変 更 前 (既許可)	変 更 後	備 考
<p>表 1 廃棄物管理施設の航空機落下確率 省略</p> <p style="text-align: right;">別紙 8 - <u>6</u></p> <p>廃棄物管理施設の離隔距離の位置に航空機が落下した際の影響の評価</p> <p>外部からの衝撃による損傷の防止に係る評価のうち、廃棄物管理施設の離隔距離の位置に航空機が落下した際の影響として、発生する火災による影響評価した。</p> <p>1. 標的面積及び離隔距離について～ 5. 廃棄物管理施設以外の施設の火災との重畳について 省略</p> <p>別表 1 各施設及びエリアの標的面積並びに遠隔距離～ 別表 4 AS332L1 が落下した場合の評価結果 省略</p>	<p>表 1 廃棄物管理施設の航空機落下確率 変更なし</p> <p style="text-align: right;">別紙 8 - <u>5</u></p> <p>廃棄物管理施設の離隔距離の位置に航空機が落下した際の影響の評価</p> <p>外部からの衝撃による損傷の防止に係る評価のうち、廃棄物管理施設の離隔距離の位置に航空機が落下した際の影響として、発生する火災による影響を評価した。</p> <p>1. 標的面積及び離隔距離について～ 5. 廃棄物管理施設以外の施設の火災との重畳について 変更なし</p> <p>別表 1 各施設及びエリアの標的面積並びに遠隔距離～ 別表 4 AS332L1 が落下した場合の評価結果 変更なし</p>	<p>番号の繰上げ</p>

変更前（既許可）

変更後

備考

別図1 α 固体処理棟と半径100mの円内の施設との関係

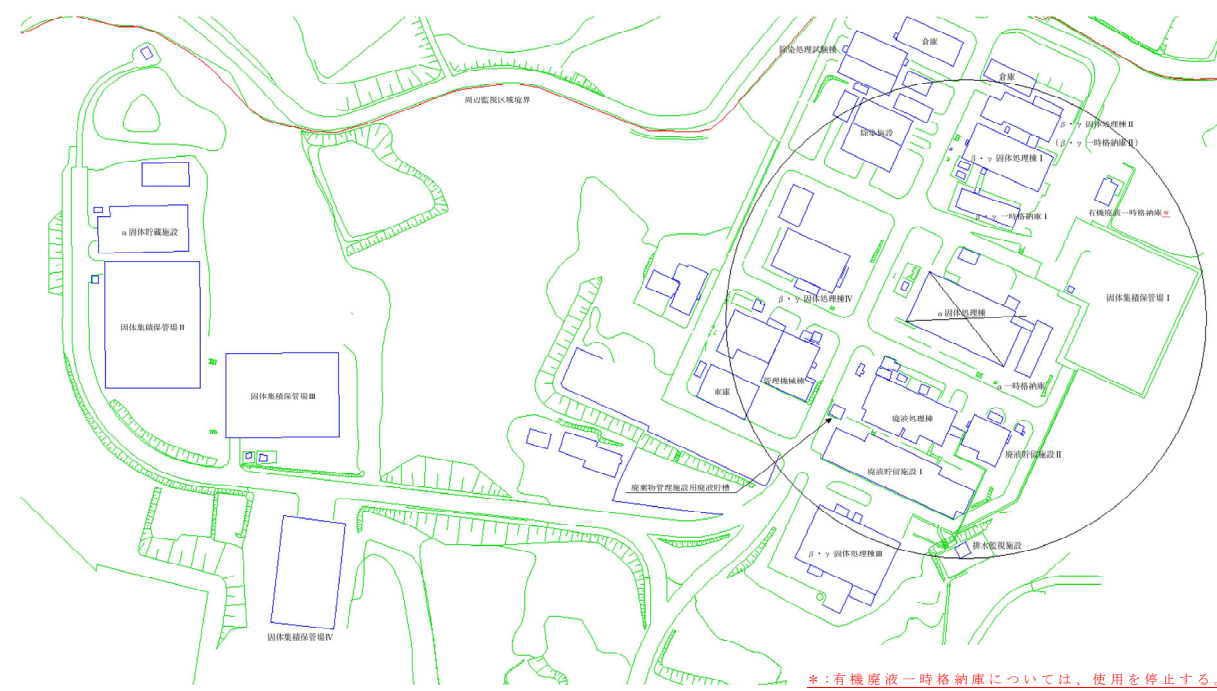
有機廃液一時格納庫の使用の停止

別図5 廃液貯留施設1と半径100mの円内の施設との関係

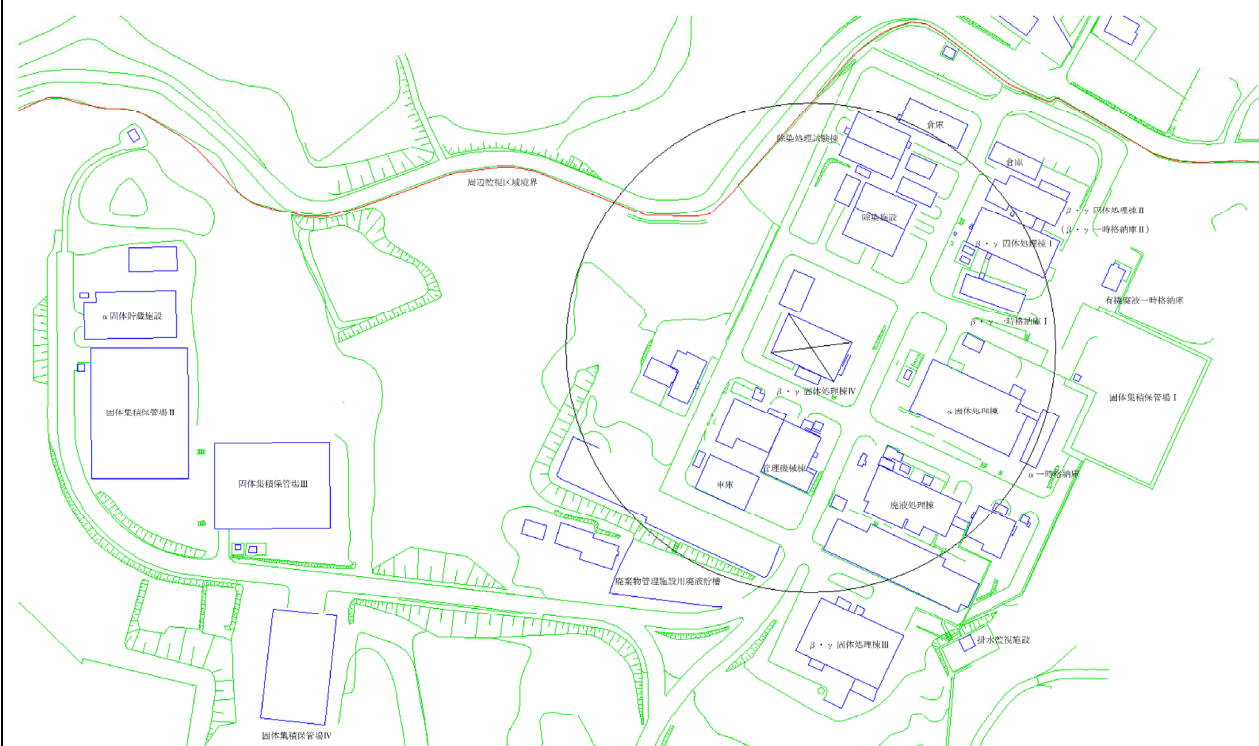
*:有機廃液一時格納庫については、使用を停止する。

有機廃液一時格納庫の使用の停止

別図6 β・γ固体処理棟IVと半径100mの円内の施設との関係

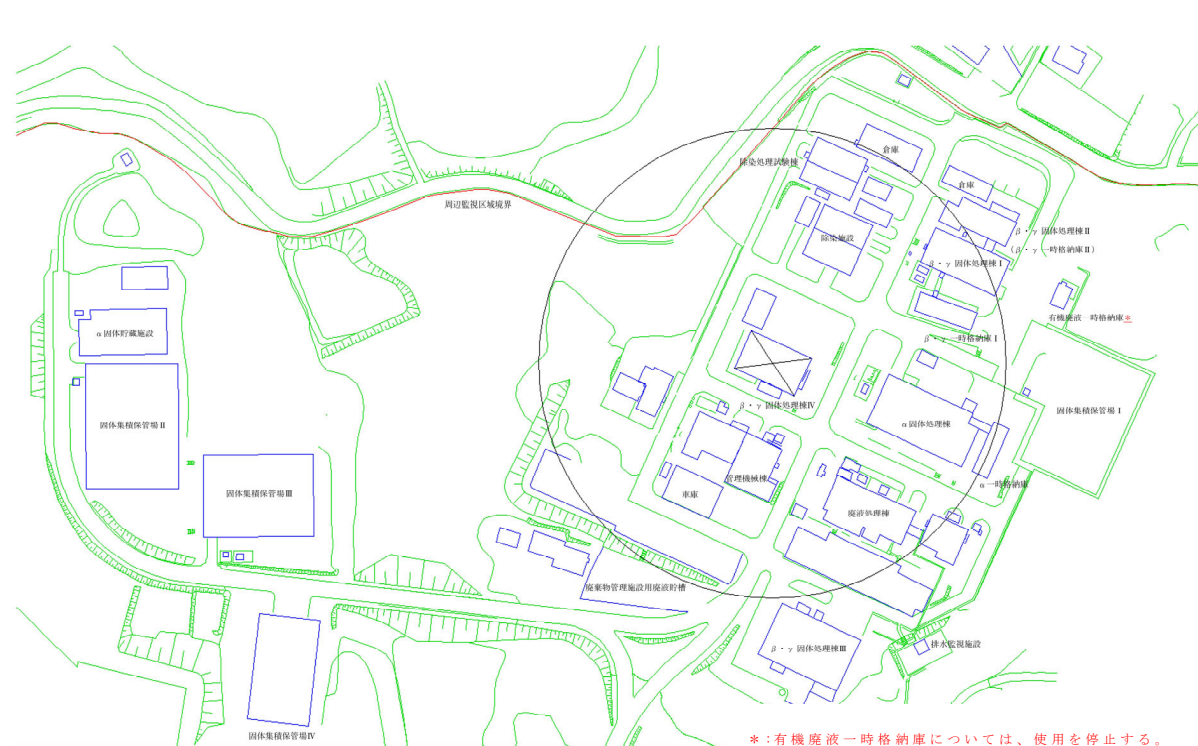
*:有機廃液一時格納庫については、使用を停止する。

有機廃液一時格納庫の使用の停止
